# PŘIPOMÍNKA

K návrhu Metropolitního plánu – územního plánu hl. m. Prahy

**21 – KOMUNIKAČNÍ PROPOJENÍ UL. FR. DIVIŠE – K DÁLNICI**

Podrobnosti k připomínkovanému místu č. 21. K zobrazení úpravy řešení použito grafiky návrhu MPP.

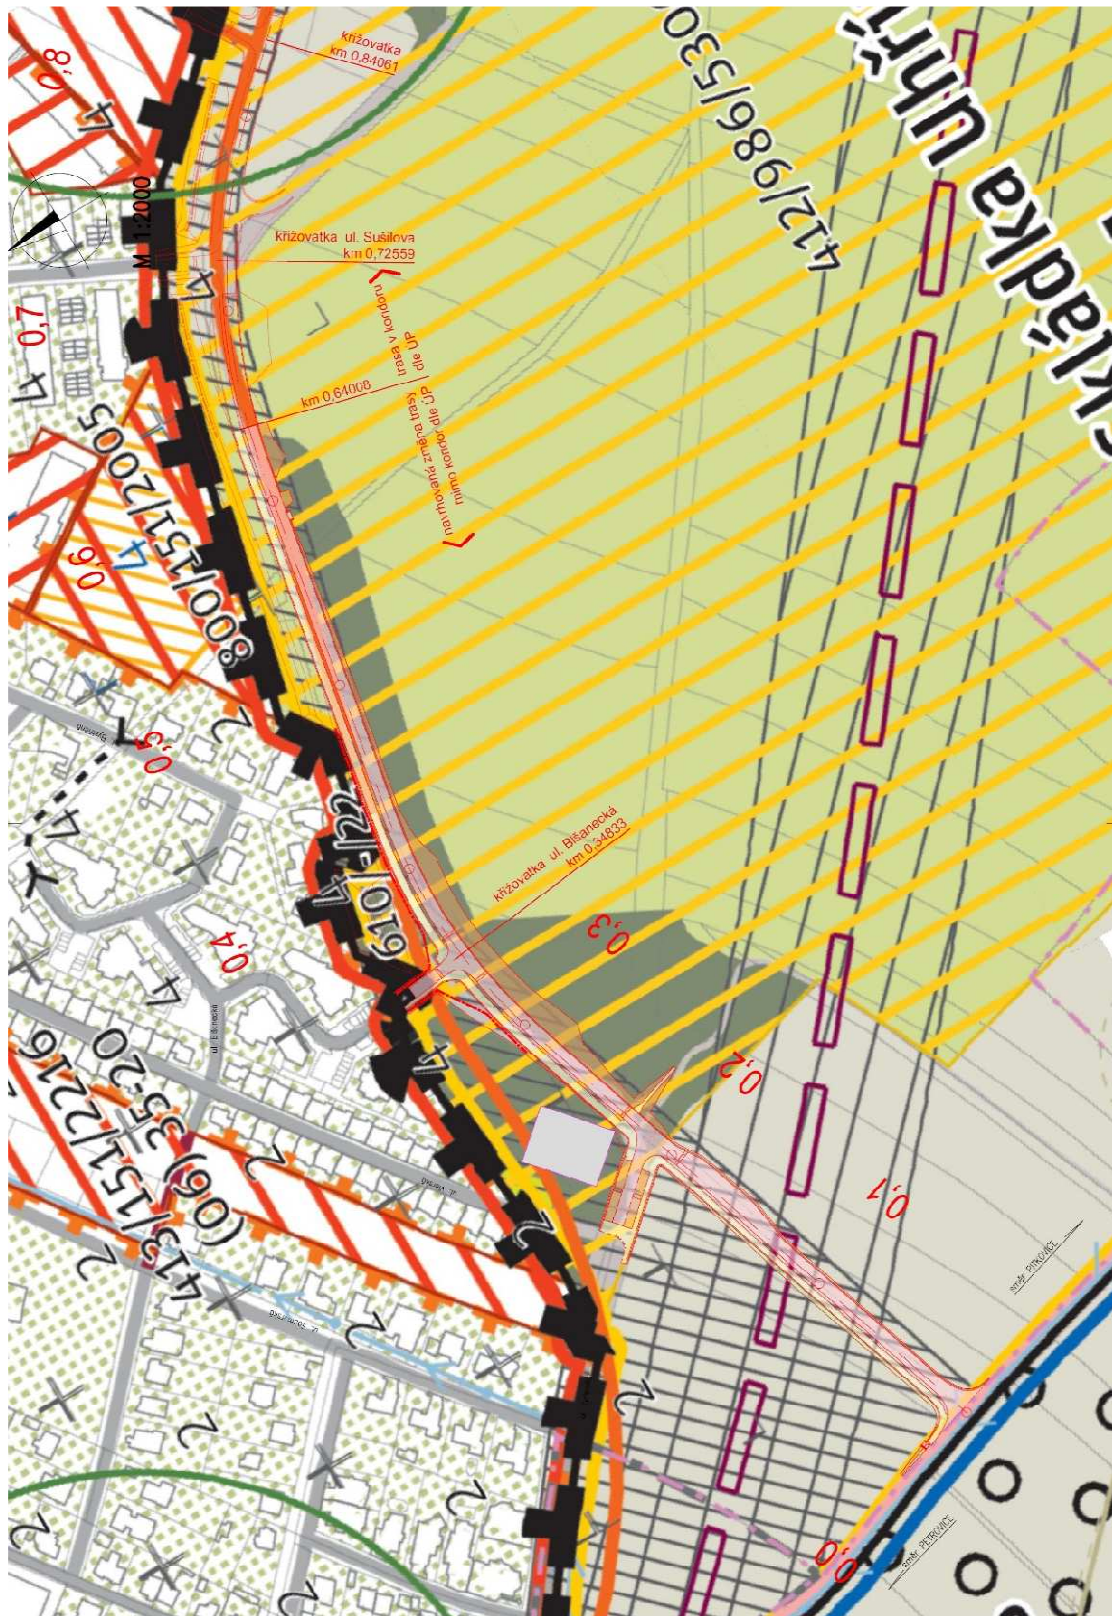
V návrhu MPP jde o dopravní spojení 610/ - / 22 mezi ul. Fr. Diviše – K Dálnici - K Lipanům

Návrhem MČ Praha 22 je oddálení navrhované trasy od okraje obytné zástavby v ulicích Bystřičná, Blšanecká, Vlárská a Vyderská.

Hlavním cílem navrhované úpravy je oddálení navrhované trasy od okraje obytné zástavby v ulicích Bystřičná, Blšanecká, Vlárská a Vyderská a s tím související snížení zátěže z MK pro okolní obytnou zástavbu. Oddálením navrhované trasy dojde k vytvoření prostoru pro vytvoření ploch zeleně, zřízení protihlukového zemního valu, osazení protihlukových opatření a také zajištění ploch pro rekreační zázemí pro stávající obytnou zástavbu, včetně dětského hřiště.
